Krycí list ZBV			
Název Stavby dle SoD: III/12149 Smilkov, most ev.č. 12149-1 Název stavebního objektu/provozního souboru (SO/PS): SO201 Most ev.č. 12149 - 1		Číslo SO/PS / / pořadí Změny SO/PS: SO 201/1	Číslo ZBV: 2
Objednatel: Krajská správa a údržba silnic Středočeského kraje, příspěvková organizace Zborovská 81/11, 150 00 Praha 5, Smíchov IČ: 00066001			
Zhotovitel: BM Construction, spol. s r. o. U Klubu 1741/5, 143 00 Praha 4 - Modřany IČ: 28498771			
Rekapitulace ZBV č. 2 dle Skupin 1, 2, 3, 4, 5			
ZBV č./ Skupina	Cena navrhovaných Změn záporných	Cena navrhovaných Změn kladných	Cena navrhovaných Změn záporných a Změn kladných celkem

Změnový list

Iniciátor Změny: Zhotovitel, objednatel Předmět Změny: Úprava kanalizačních šachet, změna odvodňovacího žlabu		
Název (dílčí) Změny: Popis a zdůvodnění Změny: Úprava kanalizačních šachet ve vozovce - v průběhu stavby, realizovala obec Smilkov v okolí mostu stokovou kanalizaci a dvě stokové šachty, které byly v přístupové komunikaci na most. Firma NOVODUS prováděla tyto 2 šachty a osadila je vodorovně, tzn, že neodpovídaly novému sklonu vozovky. Naše firma provedla odkopání horní části šachet, vložení u jedné šachty prefabrikovaného

POHLED NA VTOKOVOU (NÁVODNÍ) STRANU 1:50

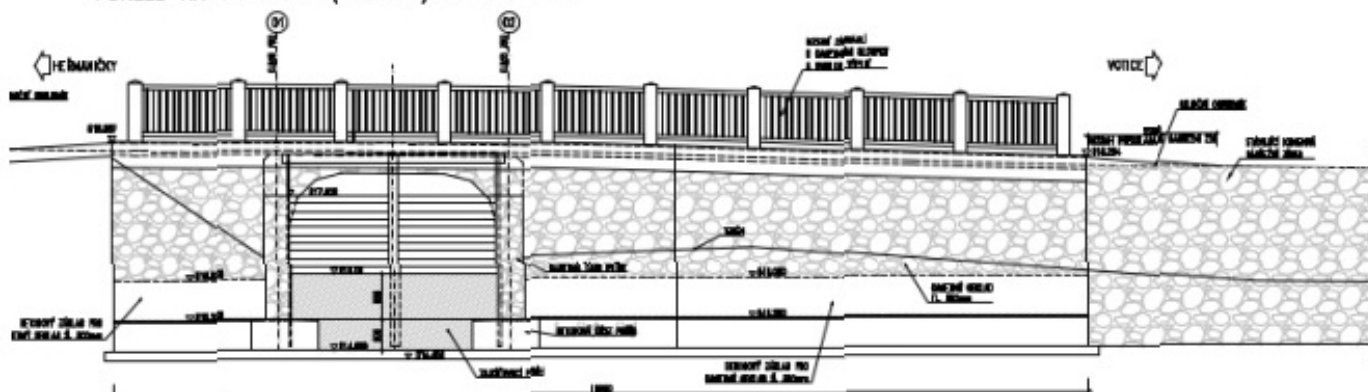
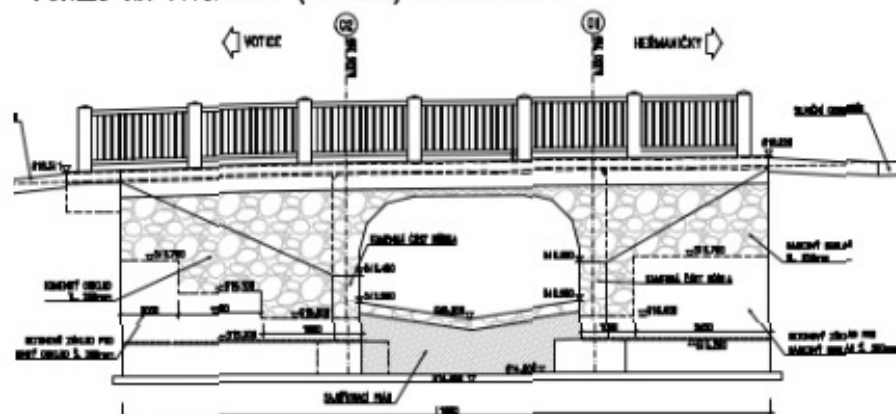
Změna rozsahu obkladu kamenem - V zadávacím projektu byl naprojektován obklad kamenem na křídlech vtokové i výtokové strany i pod následným zásypem a pod vodou, z důvodu větší odolnosti konstrukce pod vodou byl po dohodě s projektantem a stavebníkem obklad kamenem nahrazen betonovou kotvenou přibetonávkou. Viz zápis ve SD ze dne 25. 7. 2024.

Kotvení betonové přizdívky místo kamenného obkladu

Chráničky – přidání 2 ks chrániček do říms mostu

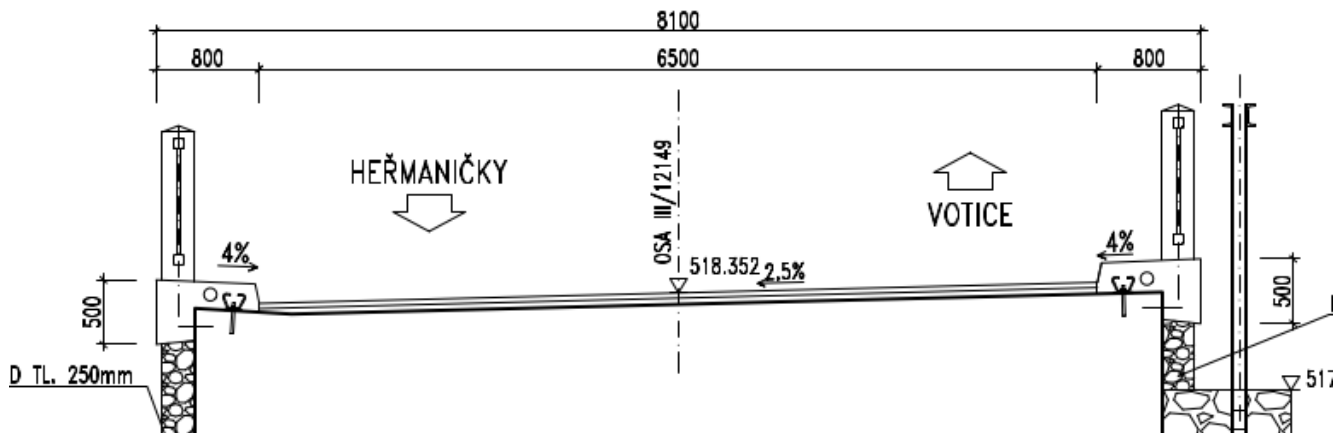
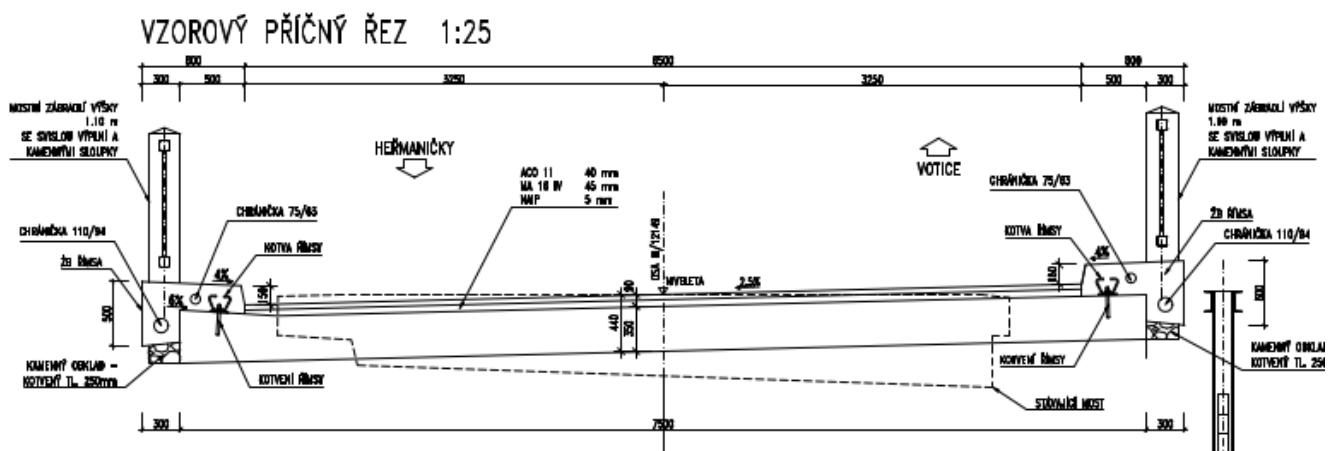
Kabel CETIN - uložení do římsy mostu - V zadávací dokumentaci nebyla přeložka řešena, jen byl v SO 000 odkaz na SO 461, který ovšem nebyl součástí zadání a v římsách mostu byly naprojektovány 2, v RDS jsou naprojektovány 4. Navíc 1 chránička pro vedení CETIN. V průběhu stavby byla uzavřena smlouva mezi KSUS a CETIN na přeložku do mostu. V rámci stavby provedl Zhotovitel výkop rýhy v celkové délce 25 m a uložil 2 ks chráničků navíc do římsy mostu - viz zápis z KD ze dne 19. 9. 2024 a zápis ve stavebním deníku ze dne 30. 9. 2024.
